RENESAS TECHNICAL UPDATE

製品分類	MPU&MCU	発行番号	TN-H8*-A311A/J	Rev.	第1版
題名	H8SX/1520 グループ、H8SX/1582 SSU ご使用に関するご注意		情報分類	技術情報	
適用製品	H8SX/1520 グループ H8SX/1582	対象ロット等 全ロット	関連資料	H8SX/1520 グループ ハードウェアマニュアル (RJJ09B0023-0200 Rev.2.00) H8SX/1582 ハードウェアマニュアル (RJJ09B0202-0100Z Rev.1.00)

H8SX/1520 グループ、H8SX/1582 の SSU に関する使用上の注意事項のご報告申し上げます。

ハードウェアマニュアルSSUの章 図14.9、図14.17 'データ送受信同時動作のフローチャート例'より抜粋

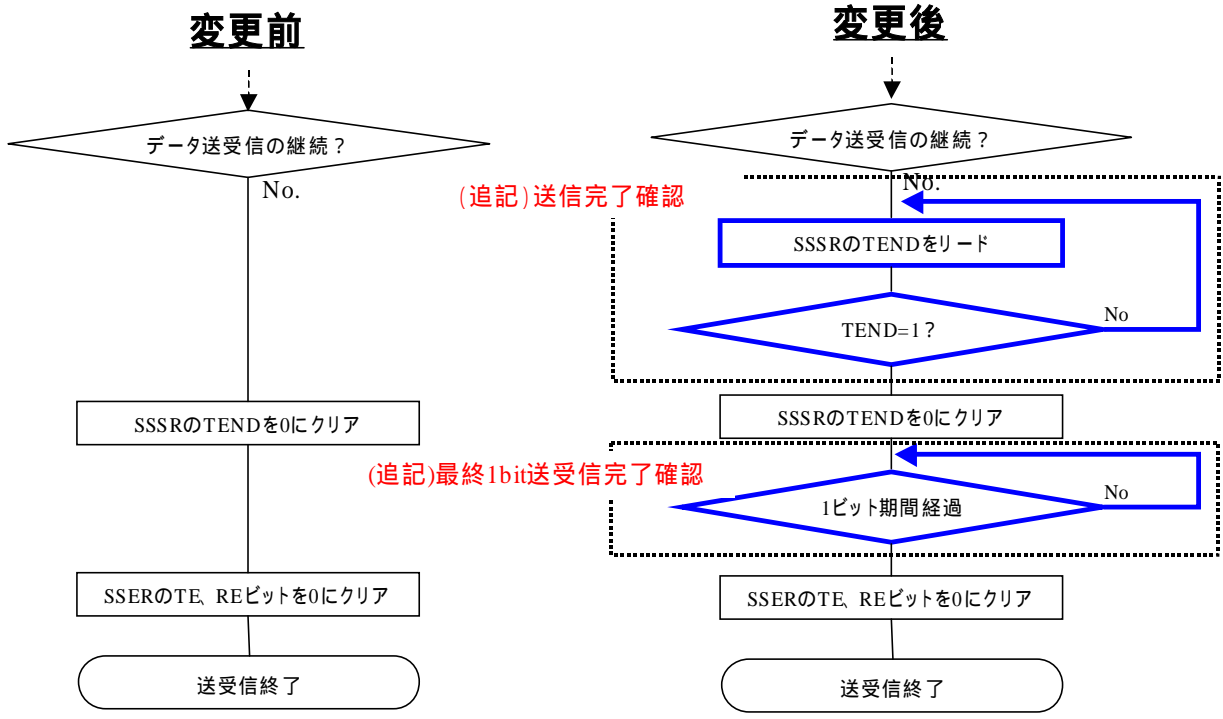
送受信動作から受信動作へ切替えを行う際に、データの送受信が完了する前に受信動作へ切替えると、1 回目の受信動作が正常に行われない場合があります。そのため、送受信動作のフローチャート例に送信完了確認 (TEND=1 判定) と最終 1 ビット送受信完了 (1 ビット期間経過) 確認を追記致します。尚、送信動作のフローチャート例(図 14.6、図 14.14)については記載済みであります。

送信動作および送受信動作から受信動作に切替える場合、以下の手順で切替えを行って下さい。

SS ステータスレジスタ(SSSR)のトランスミットエンド(TEND)が、送信完了(TEND=1)するまで待機。

送信完了(TEND=1)となった場合、TEND を '0' に設定する。

最終 1 ビット送受信完了 (1 ビット期間経過) を確認し、SS イネーブルレジスタ(SSER)の TE および RE を '0' に設定。

図14.4 SSUモードの初期設定例、図14.12 クロック同期式モードの初期設定例

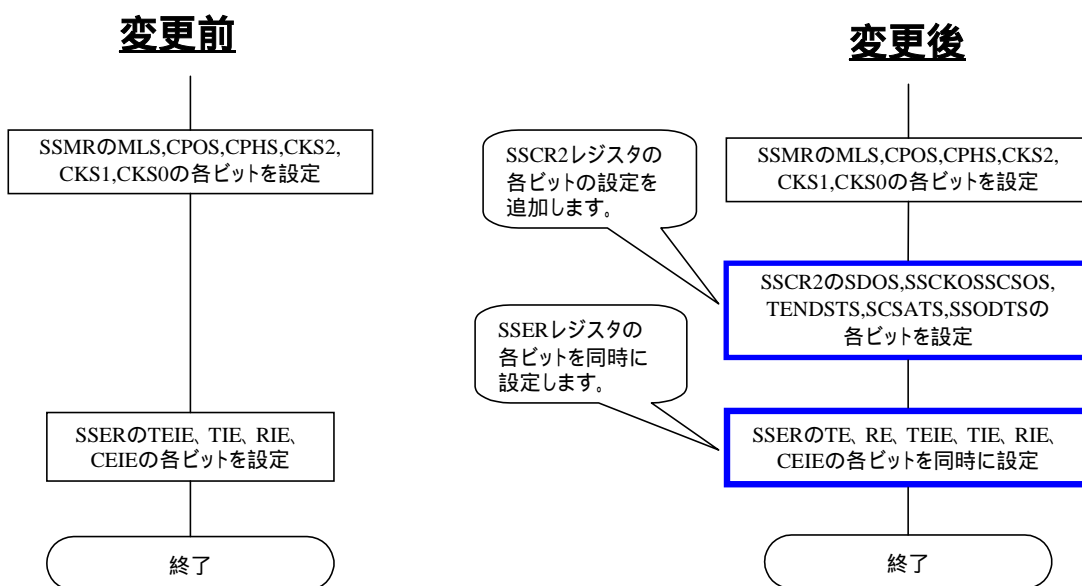
SSU において送信または送受信動作で TXI 割り込みを使用する場合、ハードウェアマニュアル記載の初期設定例および送信、送受信フローチャートのように設定すると意図しない TXI 割り込みが発生する可能性があるため、ハードウェアマニュアルの記載を修正させていただきます。

図 14.4、図 14.12 初期設定例では、**TIE ビットの設定**

と **TIE ビットと TE ビットの設定が分かれており**、TXI 割り込みが発生する可能性があります。

SSER レジスタの TE ビットを“1” (送信開始許可)設定する前に、SSER レジスタの TIE ビットを“1”設定します。

このとき、SSSR レジスタの TDRE ビットの初期値が“1”であるため、TXI 割り込み条件(TIE=1&TDRE=1)に一致するからです。

本現象は、SSER レジスタの **TE ビットと TIE ビットを同時設定** することにより回避することができるため、

初期設定フロー、フローチャートを修正させていただきます。

また、SSCR2 の設定は初期設定で行います。SSCR2 の設定を初期設定フローに追記させていただきます。

図14.6、図14.14 データ送信のフローチャート例

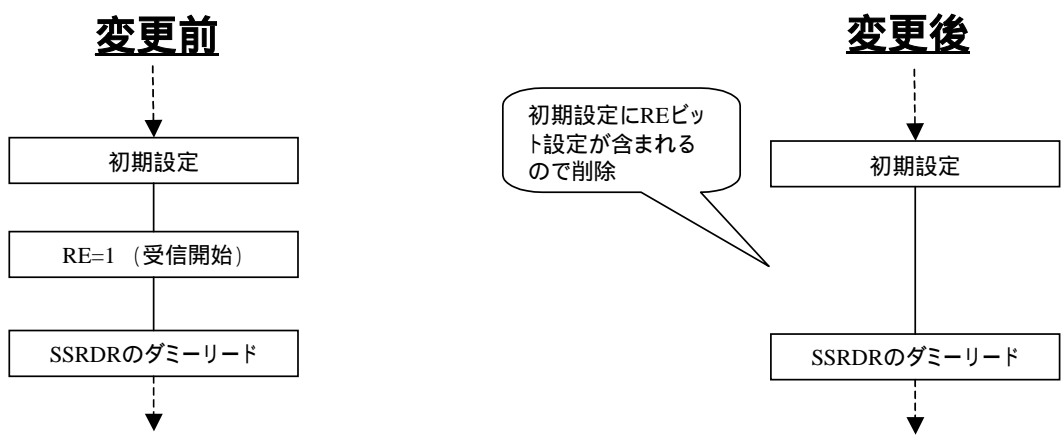
図 14.6、図 14.9、図 14.14、図 14.17 送信、送受信動作のフローチャートで、**TE ビットの設定**
